2025-05-07 Nr. VP4-316

DĖL ATSAKYMŲ Į PAKLAUSIMUS IR PASIŪLYMŲ PATEIKIMO TERMINO NUKĖLIMO

Mažeikių rajono savivaldybės administracijos (toliau – Perkančioji organizacija) viešųjų pirkimų komisija (toliau – Komisija) vykdo supaprastintą viešąjį pirkimą atviro konkurso būdu „Mažeikių miesto V. Kudirkos gatvės Nr. M-2-43 (nuo Birutės g. iki Laisvės g.) kapitalinis remontas“ pirkimą (pirkimo ID 2258881, toliau – pirkimas).

Skersinis pjūvis 1 (Bendras pėsčiųjų/dviračių takas)

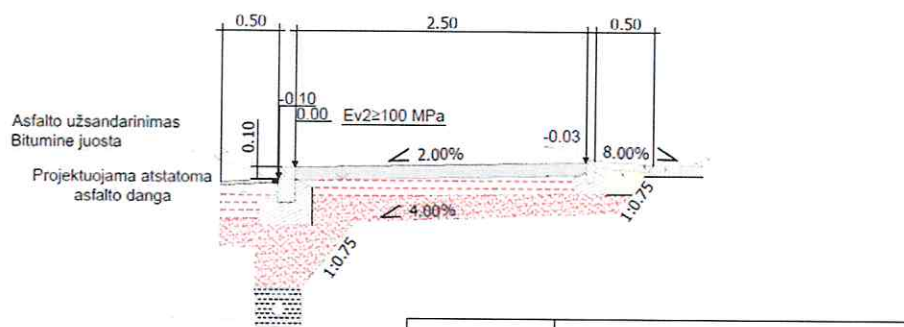
- Klausimas.¹** „Statinio projekto dalyje „Susisiekimo. Miesto gatvių dalis“ brėžinyje „P24-08-TDP-SMG-SP-07“ skersiniame pjūvyje 1 parodomas kelkraščio užpylimas 0,06cm storio sluoksniu skaldažolės ir dirvožemio mišiniu. Patikslinkite, į kurią darbų eilutę šie darbai įtraukti „Suvestiniame darbų kiekių žiniaraštyje“. Jeigu šie darbai neįtraukti, prašome papildyti „Suvestinį darbų kiekių žiniaraštį“ šių darbų kiekiais.“

Atsakymas. Suvestiniame darbų kiekių žiniaraštyje darbai ir medžiagos įtraukti į punktus:
Skyriuje 2. Žemės darbai

2.6	Plotų tvirtinimas 10 cm storio dirvožemio sluoksniu mechanizuotai, užsėjant žole	m ²	1114,0	TS-4
2.7	Piltinis gruntas (užpylimo medžiagos ŽB, ŽG, ŽP, ŽD, ŽM, SB, SG, S, SD, SM)	m ³	201,0	TS-4
